Asunto: Comunicación Resolución No. 1942 del 23 de julio de 2026

AUTORIDAD NACIONAL DE LICENCIAS AMBIENTALES
- ANLA –
RESOLUCIÓN N° **001942**
(23 JUL. 2026)

“Por la cual se decide una solicitud de modificación de licencia ambiental y se toman otras determinaciones”

Figura. Área de influencia definitiva del proyecto

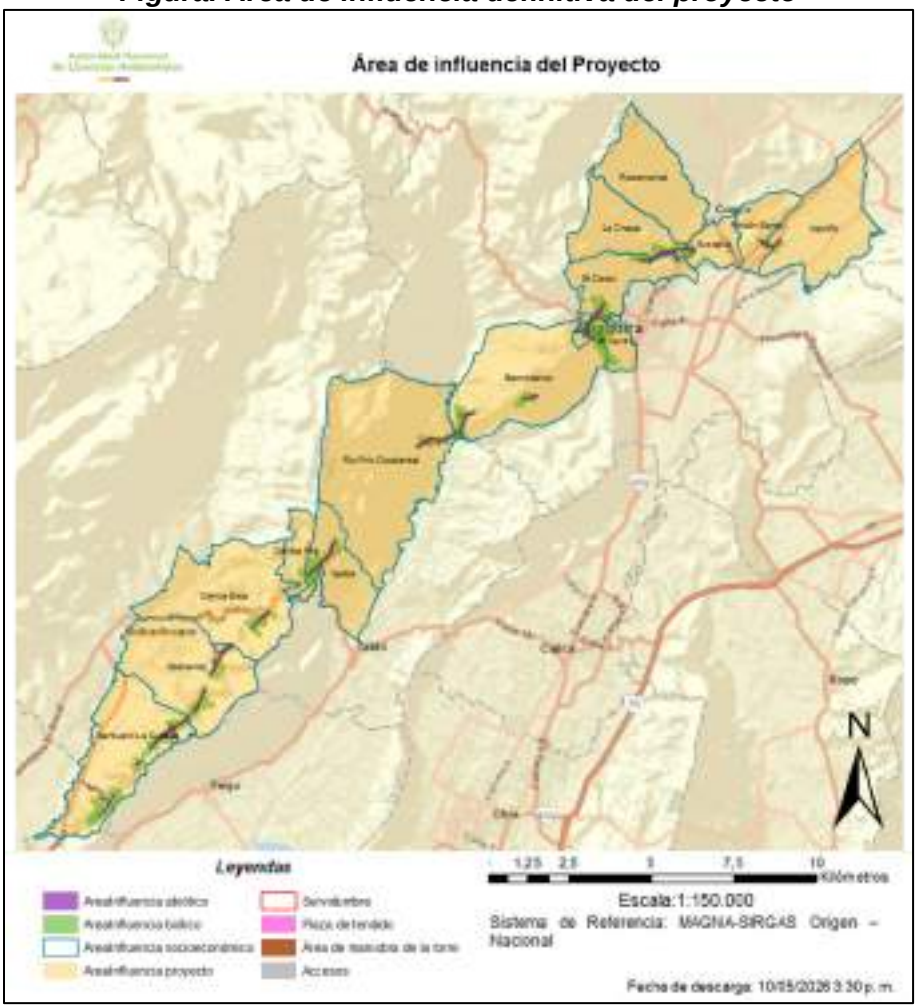
Así las cosas, el Equipo Evaluador Ambiental considera que la delimitación en cada medio y componentes cumplió con lo establecido en los Términos de Referencia para la Elaboración del Estudio de Impacto Ambiental -EIA- para Proyectos de Sistemas de Transmisión de Energía Eléctrica - TdR-17 de 2018 y la Metodología General para la Elaboración y Presentación de Estudios Ambientales - MGEPEA de 2018, por consiguiente, su definición se basó a partir de la valoración de los impactos y su trascendencia, determinando un área con extensión de 13.664,76 ha, la cual se presenta en la siguiente figura:

Figura. Zonificación de manejo ambiental del proyecto “UPME 03- 2010 Subestación Chivor II y Norte 230 KV y Líneas de Transmisión Asociadas”

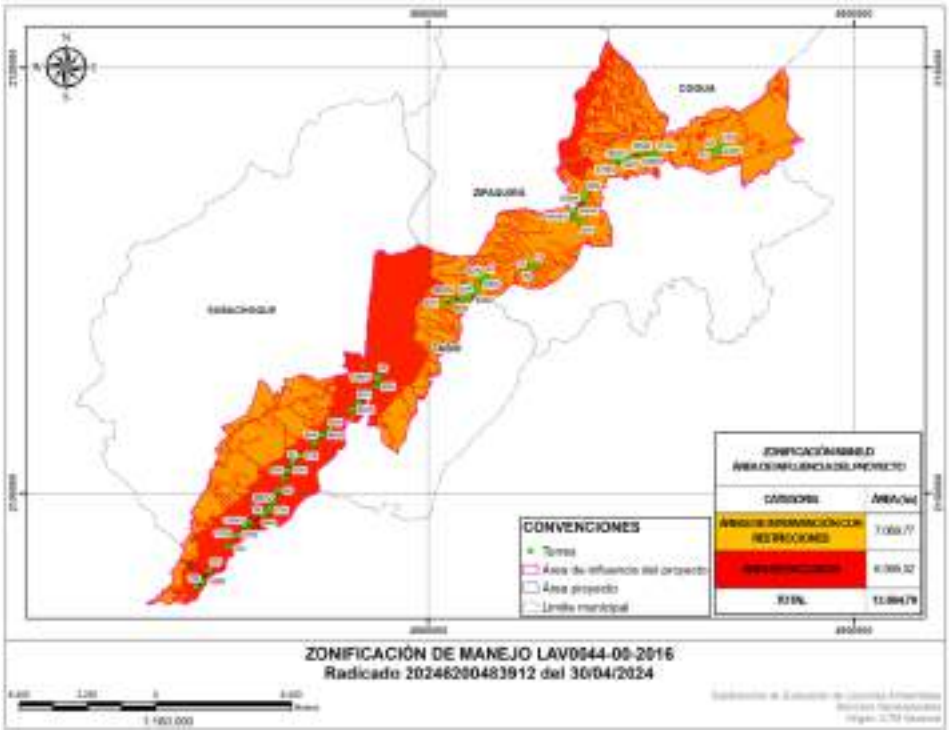
2010 Subestación Chivor II y Norte 230 KV y Líneas de Transmisión Asociadas”, de acuerdo con las consideraciones del Equipo Evaluador Ambiental, aclarando que, en razón a la suma de máximos de cada uno de los medios, las áreas sin restricción no quedan cartografiadas, y solo se presentan dos (2) categorías, Áreas de Exclusión y Áreas de Intervención con Restricción.
